## Stadt Crivitz

<b>Beschlussvorlage</b>	<b>Vorlage-Nr:</b> BV Cri SV 292/21-01 <b>Datum:</b> 09.04.2021 <b>Status:</b> öffentlich
<b>Gemeindliches Einvernehmen zum Antrag auf Vorbescheid BV210035 Neubau Einfamilienhaus, Carport und Klärgrube Gemarkung Kladow, Flur 1, Flst. 106/1 (Am Kirchberg, Kladow)</b>	
<b>Fachbereich:</b> Amt für Stadt- und Gemeindeentwicklung <b>Sachbearbeiter/-in:</b> Frau Priehn

Gemarkung: Kladow (13 0659)  
Flur: 1  
Flurstück: 106/1

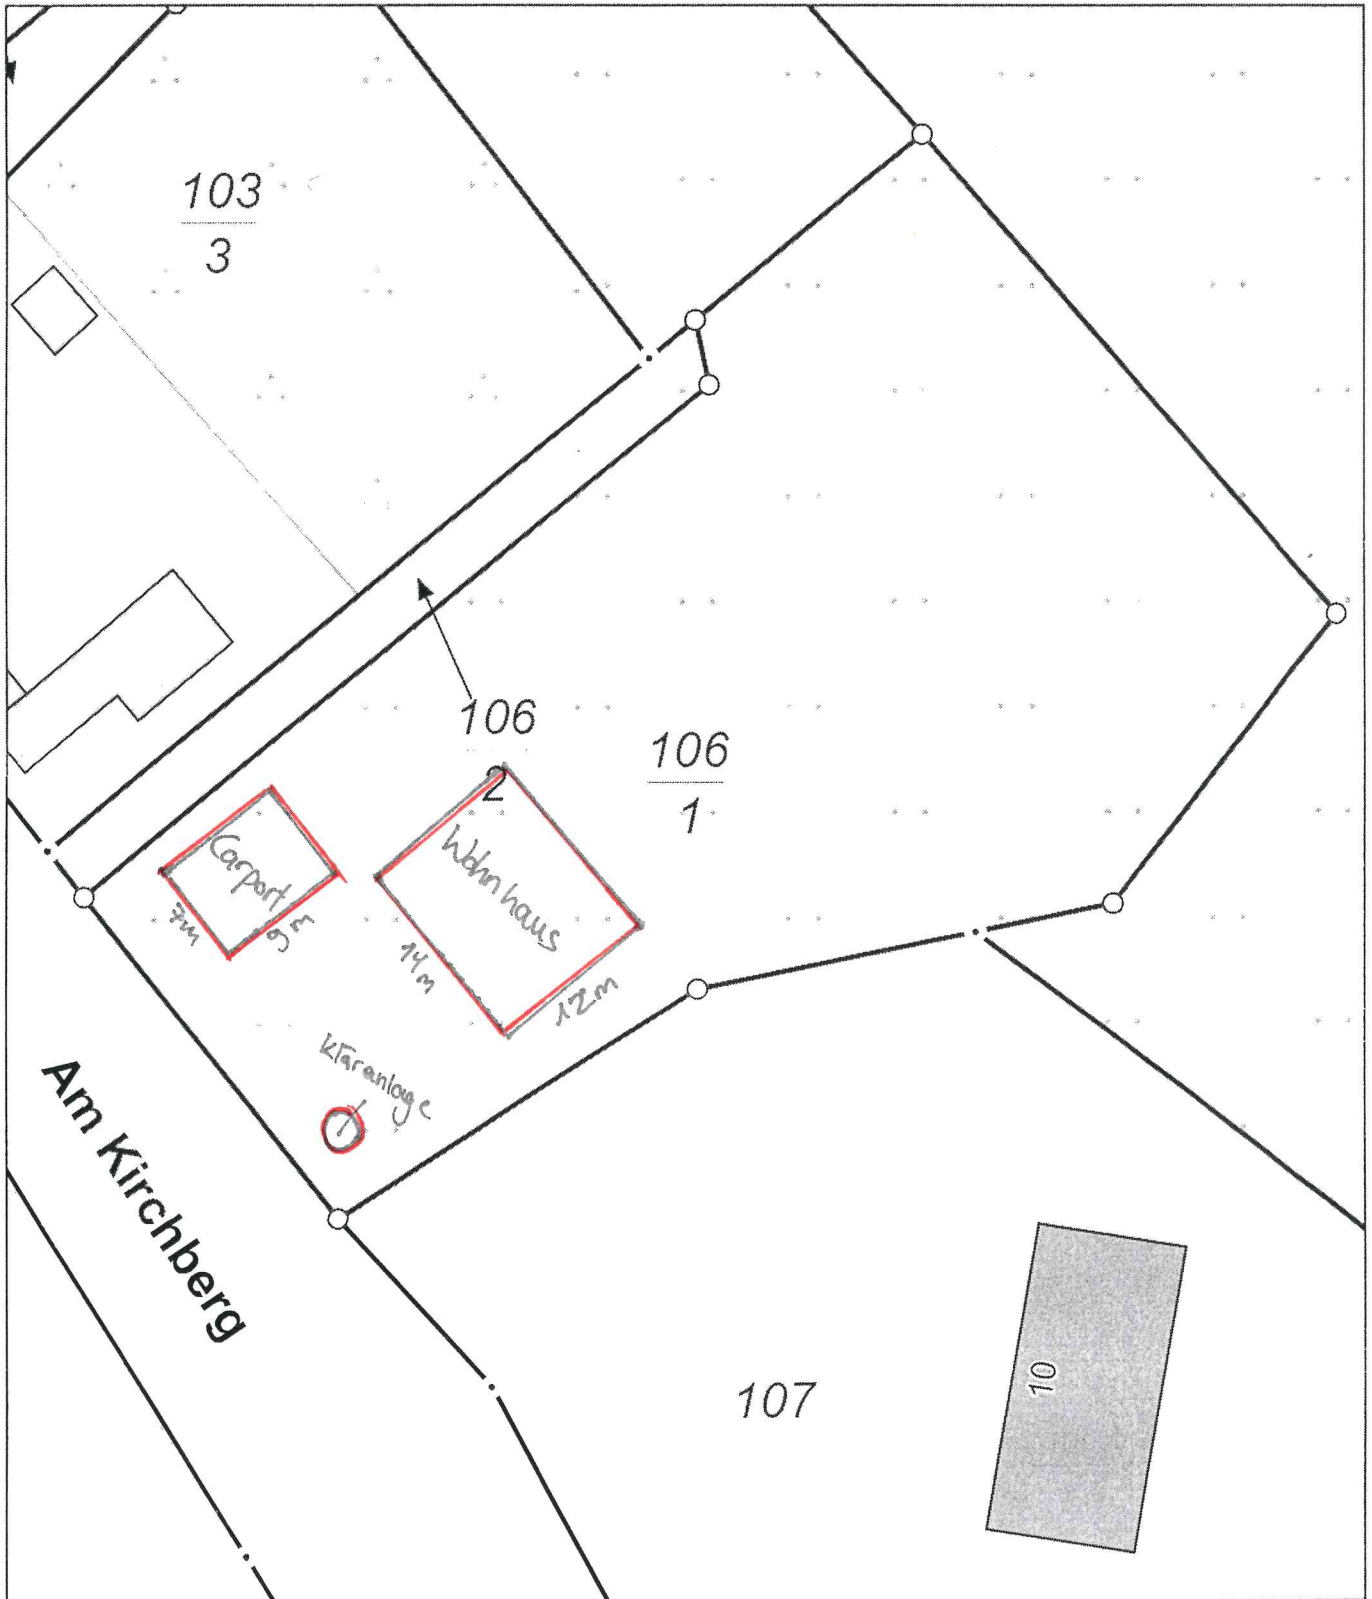
Das ist vorliegend nicht der Fall. Die geplante Fassade aus Lärchenholz widerspricht der Satzung in Punkt 2.5, in dem geregelt ist, dass die Fassade aus Ziegeln oder als Putzfläche hergestellt werden soll. Die gekennzeichneten Gebäude, die bereits eine Holzfassade haben, sind Scheunen bzw. Nebengebäude.

1. eine Bebauung des Grundstücks mit einem Einfamilienhaus ist grundsätzlich im Rahmen der Festsetzungen der Abrundungssatzung der Stadt Crivitz für den Bereich Kladow möglich.
2. Vollunterkellerung ist möglich. Es werden Voruntersuchungen des Bodens aufgrund der Nähe zur Warnow empfohlen.
3. Bei der Lage des Gebäudes ist die vorhandene Bauflucht aufzunehmen.
4. Eine Fassade aus Lärchenholz ist nicht möglich.
